2026-2027.3

換気・送風・環境機器総合カタログ

訂正のご案内

G-8 298ページ 業務用・熱交換気ユニット

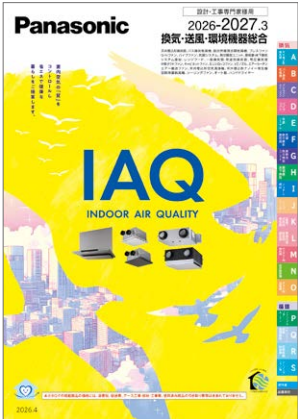
注釈追加

■機械通風装置による安全対策を行う場合の制約事項

注記不足

- 天井埋込形と天井カセット形を分けて記載
- ※3、※4 追加

※3、※4の注釈文追加

- ①「機械通風装置」を安全対策でご使用いただく場合は、日本冷凍空調工業会ガイドライン(JRA GL-20、GL-16)の内容を必ずご確認くださいの上、遵守願います。
- ②換気対応品のエアコンを使用する必要があります。詳細は、販売窓口にお問い合わせください。
- ③天井カセット形は、給気開口と排気開口が同一箇所となるため、機器単体では、日本冷凍空調工業会ガイドライン(JRA GL-20、GL-16)における安全対策としては適用できません。
(冷媒検知時の強制「特強」換気機能は備えていますが、別途給気開口・排気開口の設置などによる安全対策が必要です。)
- ④冷媒検知時は自動的にH0ノッチで動作します。ダクト等の圧力損失を考慮し、実際の換気風量が必要換気量(163m³/h以上)を確保できるよう機種選定をお願いします。
- ⑤外気温度が-5℃を下回る場合、熱交換気ユニットの製品保護のため給気側は寒冷地運転(間欠運転)で運転し、排気側はH0ノッチで運転します。
- ⑥熱交換気ユニットに異常が発生している場合は、運転しない場合があります。

※3 「機械通風装置」を安全対策でご使用いただく場合は、日本冷凍空調工業会ガイドライン(JRA GL-20、GL-16)の内容を必ずご確認の上、遵守願います。
※4 天井カセット形は、給気開口と排気開口が同一箇所となるため、機器単体では、日本冷凍空調工業会ガイドライン(JRA GL-20、GL-16)における安全対策としては適用できません。
(冷媒検知時の強制“特強”換気機能は備えていますが、別途給気開口・排気開口の設置などによる安全対策が必要です。)

○	
NEW	天井埋込形：○ ※2 ※3 天井カセット形：— ※4
NEW	○ リブレース・外部制御ユニット (別売品)との接続で可能
